SØKORTRETTELSESR 17

CHART CORRECTIONS

Rettelse nr. / Correction No. 120 - 139

Hanstholm Havn

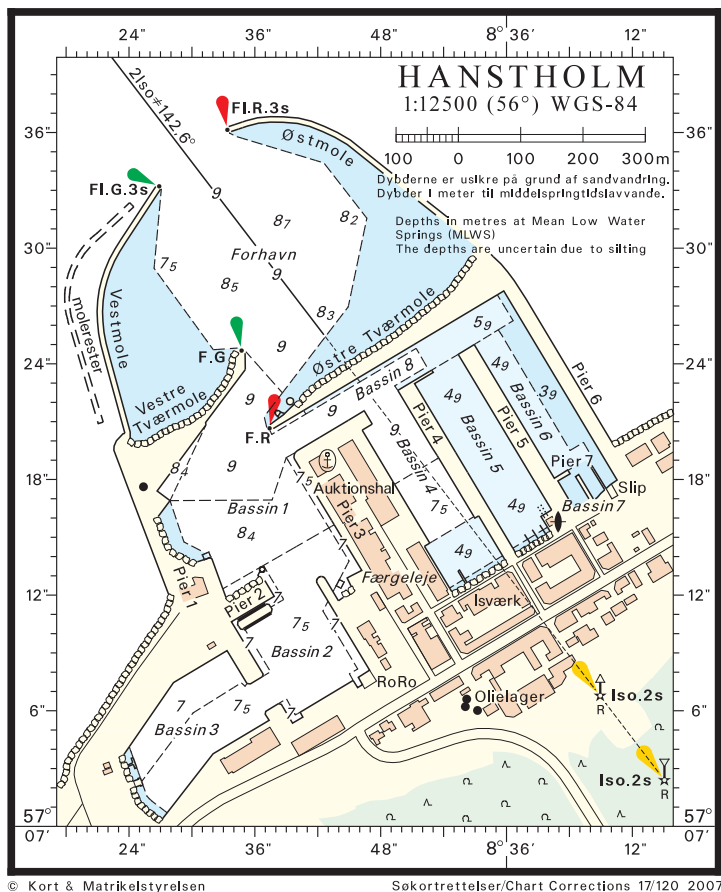
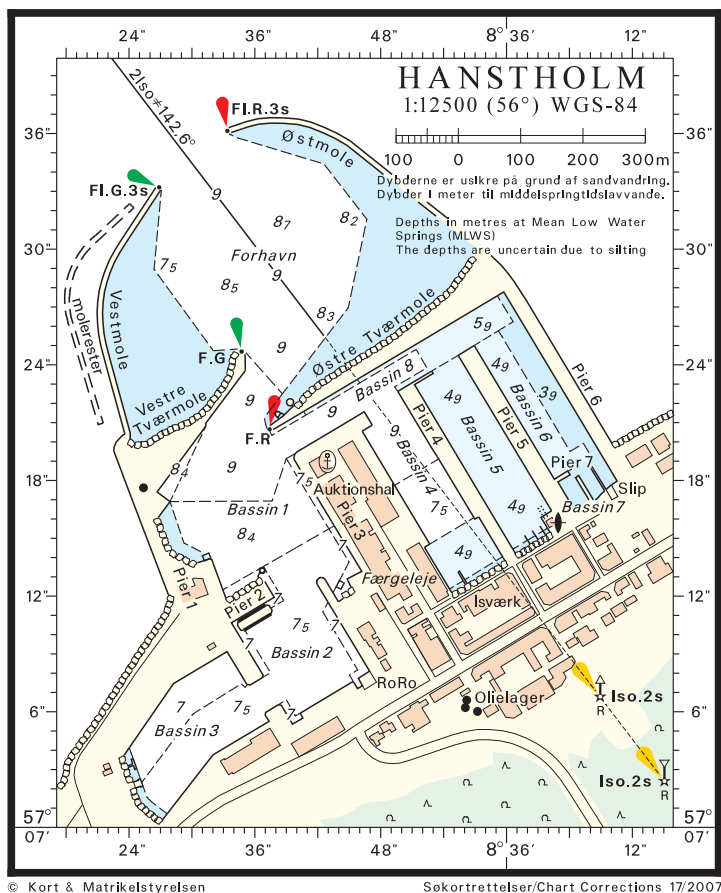
Erstat planen med medfølgende plan
*Replace the plan with accompanying
plan*

Erstat planen med medfølgende plan
*Replace the plan with accompanying
plan*

Amager S og W

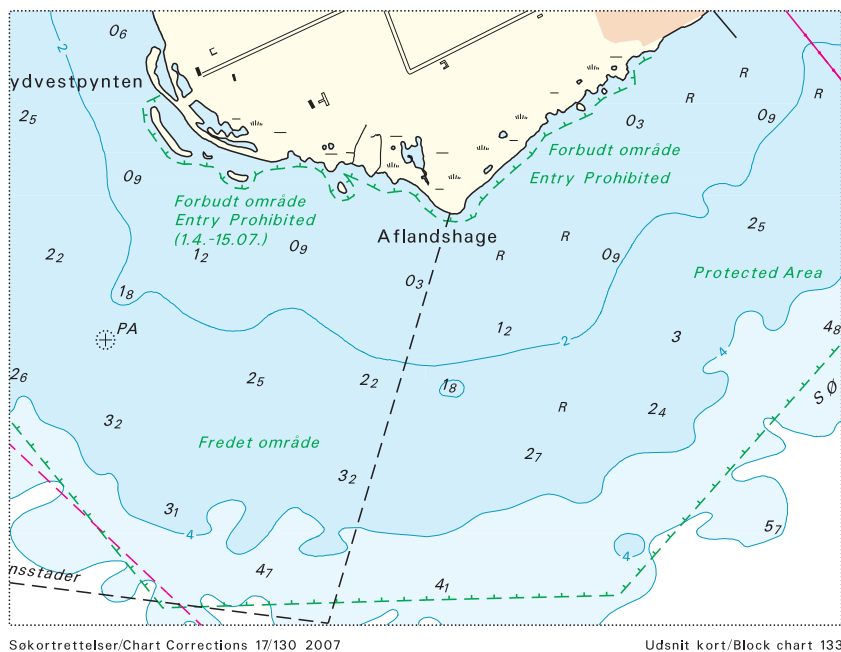
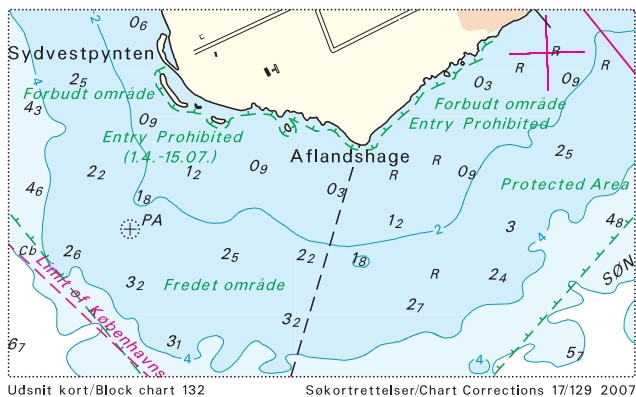
Tilføj medfølgende udsnit

Insert accompanying block

Tilføj Fredet område begrænset af en linie mellem 1) – 7)

Insert Protected Area bounded by a line joining 1) – 7) - - - - -

Side 158 – Hanstholm Havn

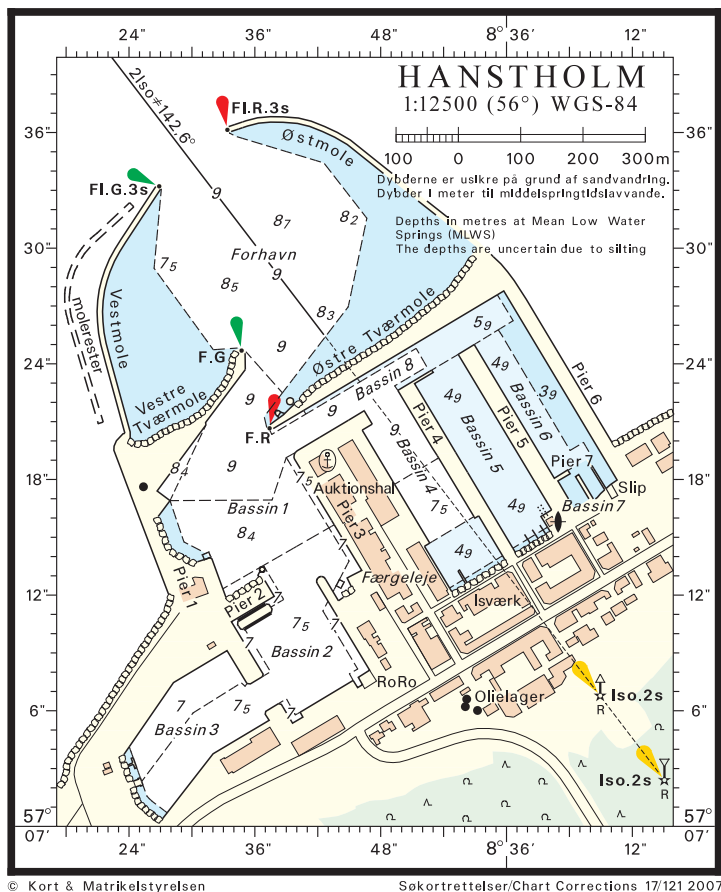
Erstat planen med medfølgende plan.

Side 116 – Gedser Havn

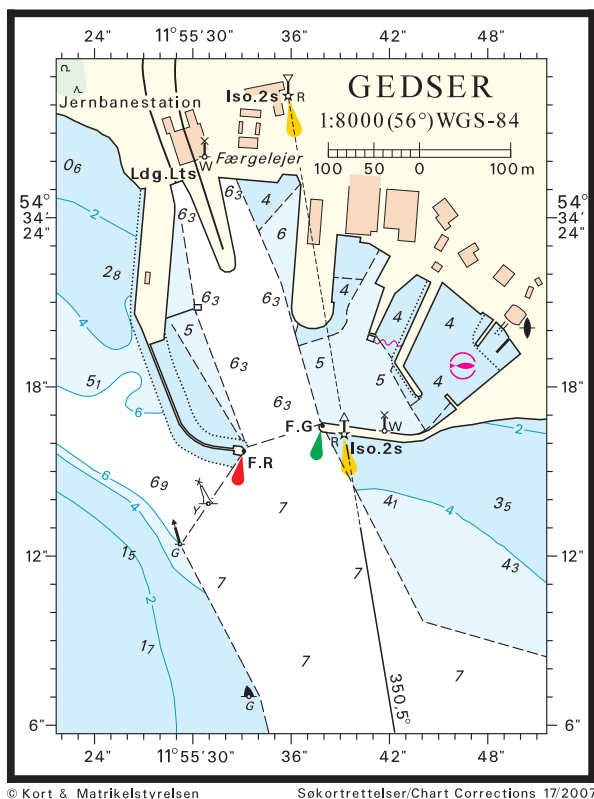
Erstat planen med medfølgende plan.
